105 年公共建築物無障礙生活環境  
及騎樓整平示範計畫  
業務督導考核

【成果報告】

委託單位：內政部營建署  
承辦單位：財團法人台灣建築中心

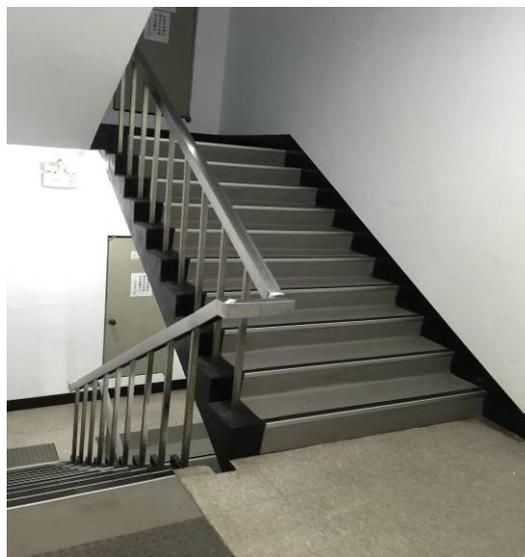
(1) 樓梯/扶手：樓梯兩側應裝設距梯級鼻端高度 75-85 公分之扶手或雙道扶手（高 65 公分及 85 公分），除下列情形外該扶手應連續不得中斷。二平台（或樓板）間之高差在 20 公分以下者，得不設扶手；另樓梯之平台外側扶手得不連續。

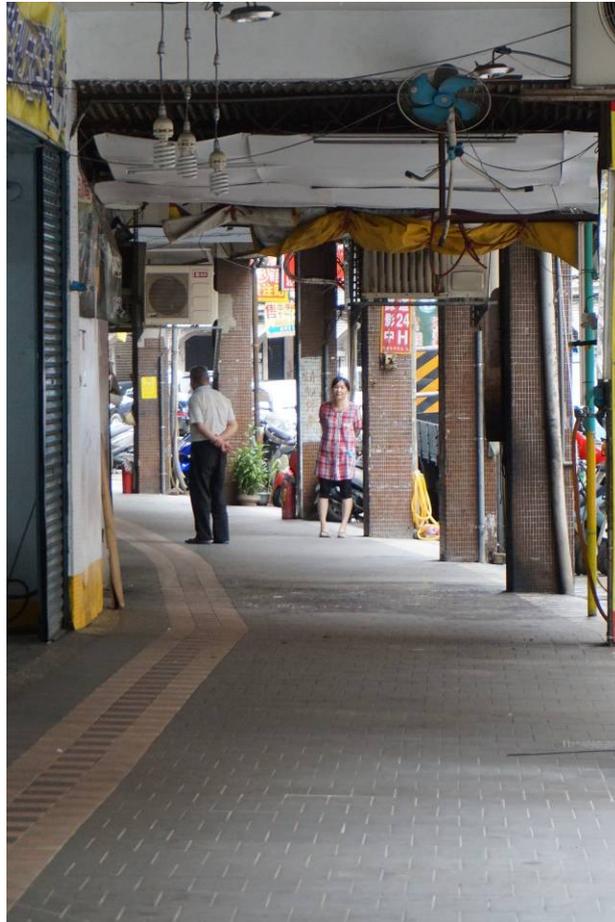
(1)依據 97.10.24 內  
 授營建管字第  
 0970808530 號函釋  
 說明三「…依本辦  
 法規定檢討如應設  
 置供行動不便者使  
 用之樓梯者，其整  
 座樓梯應符合建築  
 技術規則建築設計  
 施工編第 167 條第  
 2 項所訂建築物無  
 障礙設施設計規範  
 之規定，或依身心  
 障礙者權益保障法  
 第 57 條規定提具  
 替代改善計畫」，  
 其他樓層樓梯水平  
 延伸未改善。

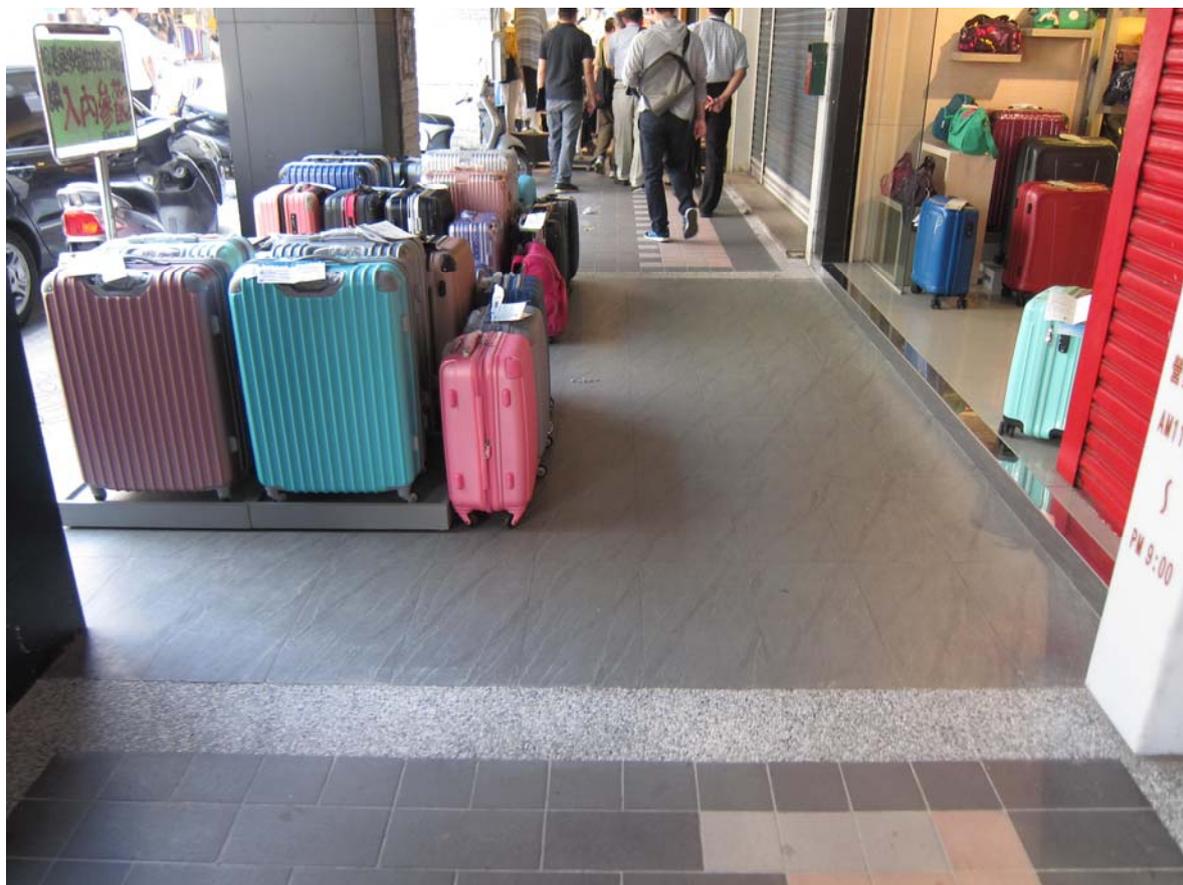
- (1) 樓梯/梯級-梯級鼻端：梯級突沿的彎曲半徑不得大於 1.3 公分，且超出踏板的突沿應將突沿下方作成斜面，該突出之斜面不得大於 2 公分。

(2) 廁所盥洗室/扶手-側邊 L 型扶手：馬桶側面牆壁應裝置 L 型扶手，扶手水平與垂直長度皆不得小於 70 公分，垂直向之扶手外緣與馬桶前緣之距離為 27 公分，水平向扶手上緣與馬桶座面距離為 27 公分。

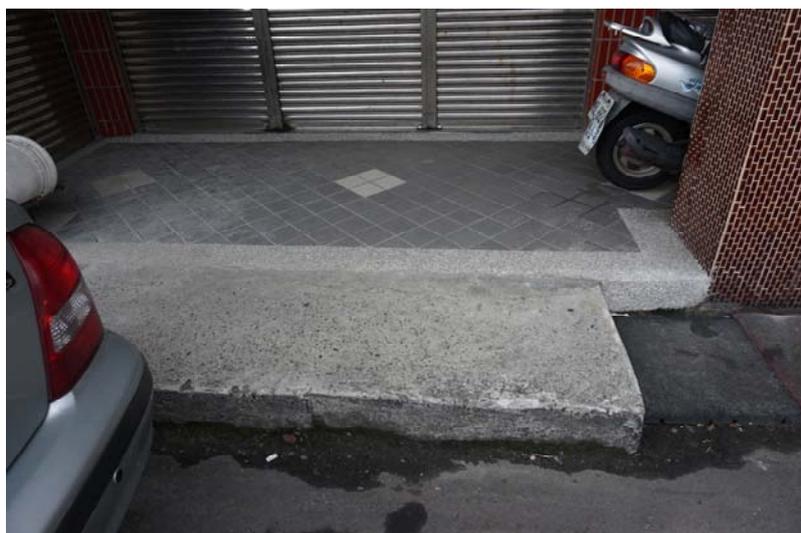
(1)地面順平：部分地面有高低差，地面順平未處理。

(2)坡道處理：坡道未處理。

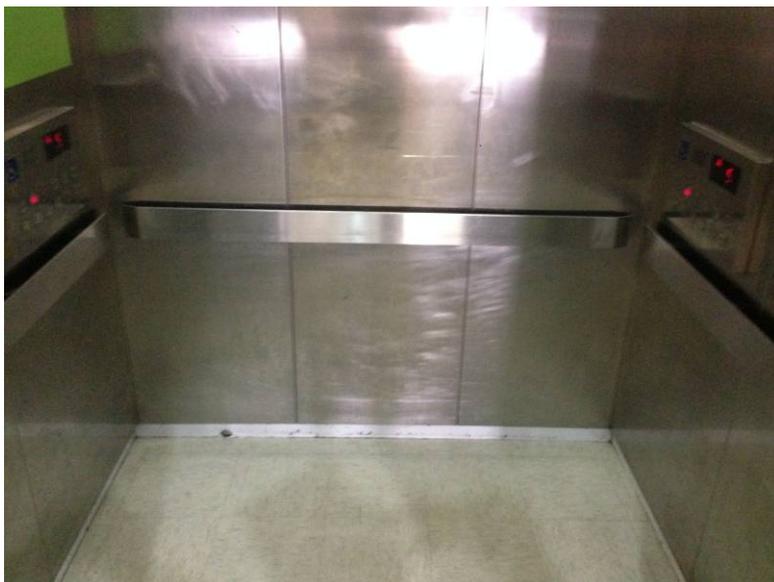
(1)樓梯/警示設施-終端警示：距梯級終端 30 公分處，應設置深度不得小於 30 公分，顏色且質地不同之警示設施。樓梯中間之平台不需設置警示設施。

(2) 昇降設備/昇降機廂-後視鏡：面對機廂之後側壁應設置安全玻璃之後視鏡（若後側壁為鏡面不銹鋼或類似材質得免之）或懸掛式之廣角鏡（寬 30-35 公分，高 20 公分以上），後視鏡之下緣距機廂地面 85 公分，寬度不得小於出入口淨寬，高度大於 90 公分。

(3) 廁所盥洗室/扶手-側邊 L 型扶手：馬桶側面牆壁應裝置 L 型扶手，扶手水平與垂直長度皆不得小於 70 公分，垂直向之扶手外緣與馬桶前緣之距離為 27 公分，水平向扶手上緣與馬桶座面距離為 27 公分。

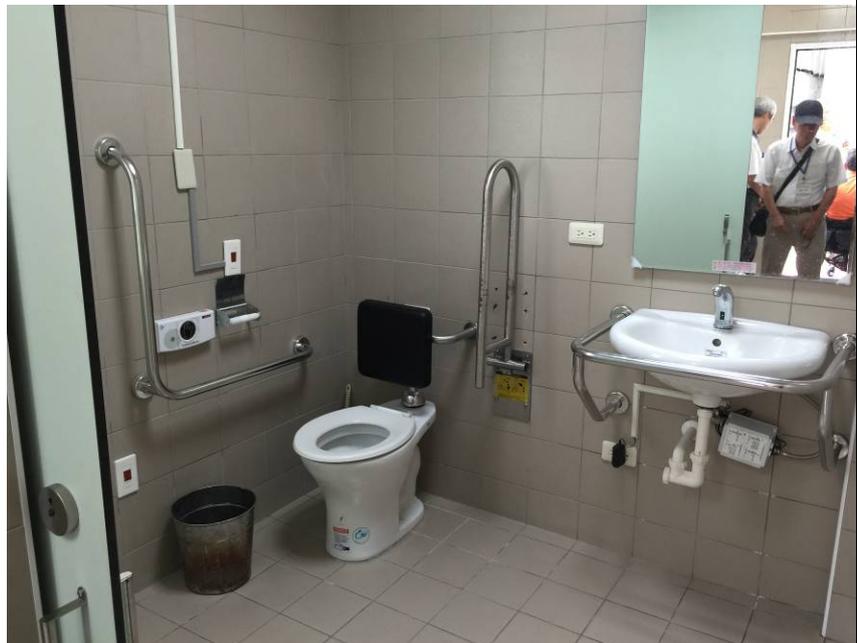
(1)廁所盥洗室/引導標誌-入口引導：無障礙廁所與一般廁所相同，應於適當處設置廁所位置指示，如無障礙廁所未設置於一般廁所附近，應於一般廁所處及沿路轉彎處設置方向指示。

(2)廁所盥洗室/淨空間：馬桶至少有一側邊之淨空間不得小於 70 公分。
